厦门金龙联合汽车工业有限公司轻商新产
品技术改造项目
总装吊具改造（87 台）技术要求

招标单位：厦门金龙联合汽车工业有限公司

2024 年 8 月 28 日

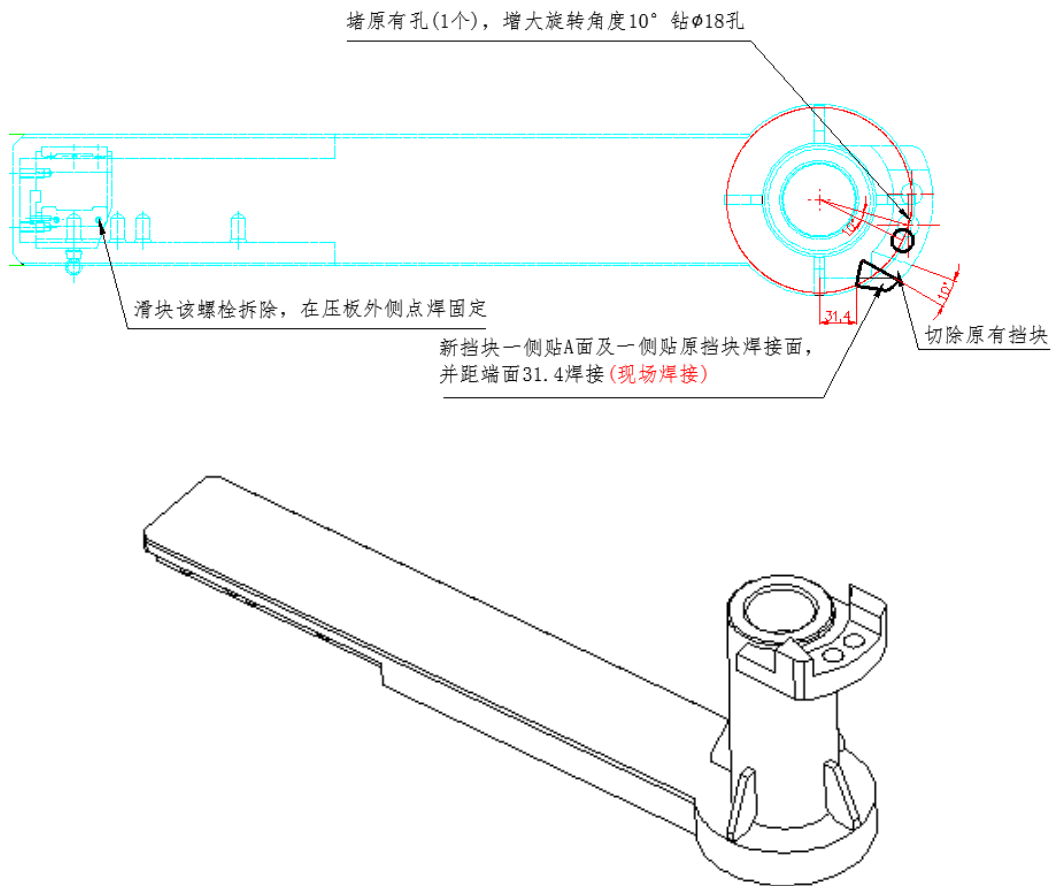
4、拆卸前支撑滑块外侧螺栓（1 个），并在压板外侧点焊固定可与前悬臂旋转挡块一起在现场焊接。左右滑块对称改制。

滑块该螺栓拆除，在压板外侧点焊固定

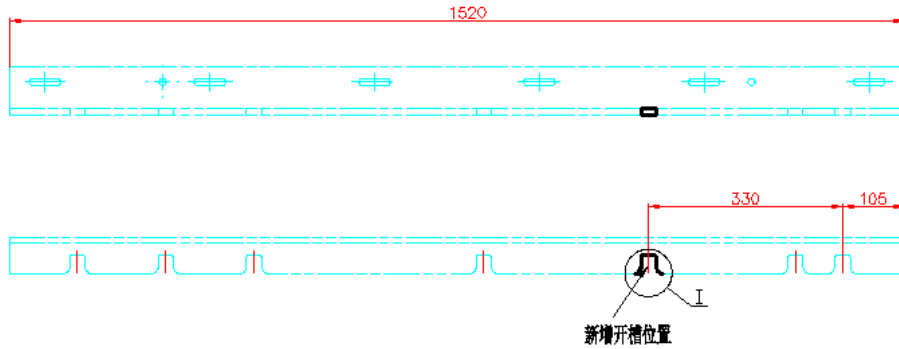
5、拆卸前悬臂，并在悬臂上**标记吊具号**，安装时需与吊具一一对应，根据图纸要求对前悬臂进行改制：①按图堵上现有插销孔（1 个），增大旋转角度 10° 重新钻孔。②切除原有旋转挡块，按图制

作新挡块，并在现场焊接新挡块。改制过程中如有漆面损伤，乙方应按吊具现有颜色进行补漆处理，左右悬臂对称改制，如下图示：

现场焊接完成后，保证旋转角度限位的插销插拔顺畅，旋转挡块限位效果良好，螺栓锁紧后需用油漆笔做点记。

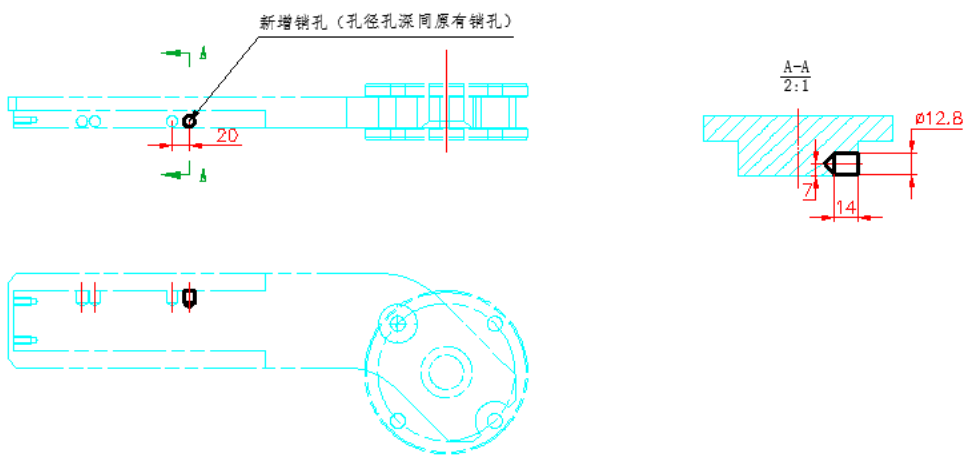
6、拆卸定位角钢增加定位槽（左右定位角钢，对称改制），并在定位角钢上**标记吊具号**，安装时需与吊具一一对应，除定位槽之外的部分如有漆面损伤，乙方应按吊具现有颜色进行补漆处理，改制内容如下图示：

改制完成的定位角钢安装时用两定位销定位到位后，再扭紧紧固螺栓，并用油漆笔做点记。

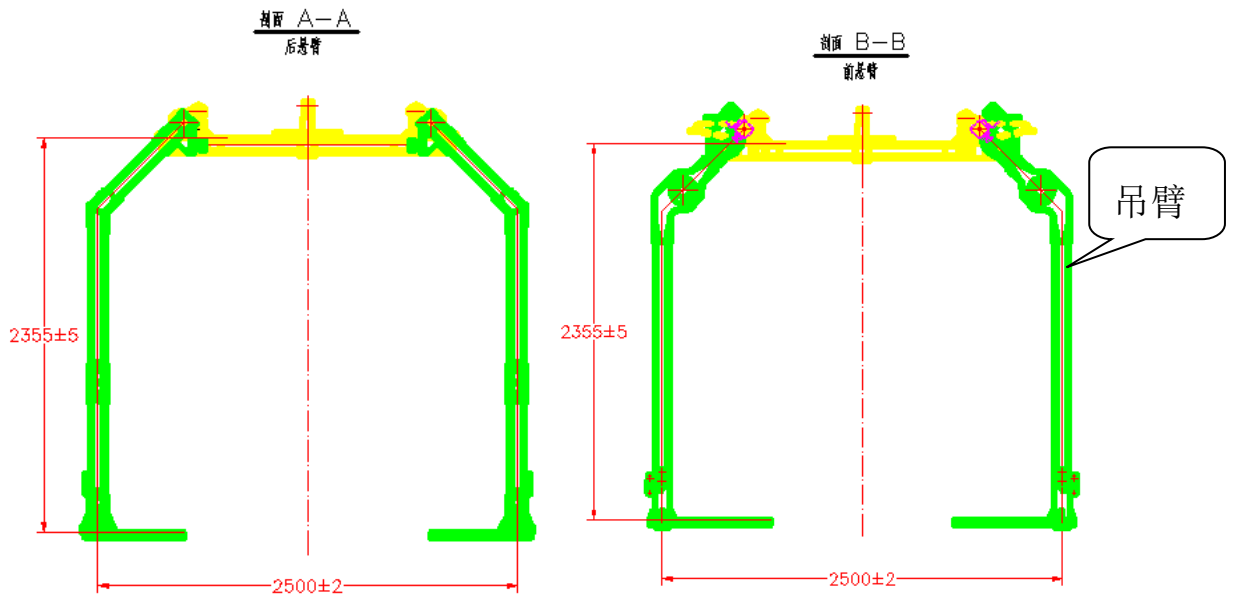
7、拆卸后悬臂，并在后悬臂上**标记吊具号**，安装时需与吊具一一对应，按图纸在后悬臂上增加一个定位孔，孔的尺寸（孔径、孔深）与现有定位孔一致。后悬臂安装后，螺栓需用油漆笔做点记。改制过程中如有漆面损伤，乙方应按吊具现有颜色进行补漆处理，左右后悬臂对称改制，如下图示：
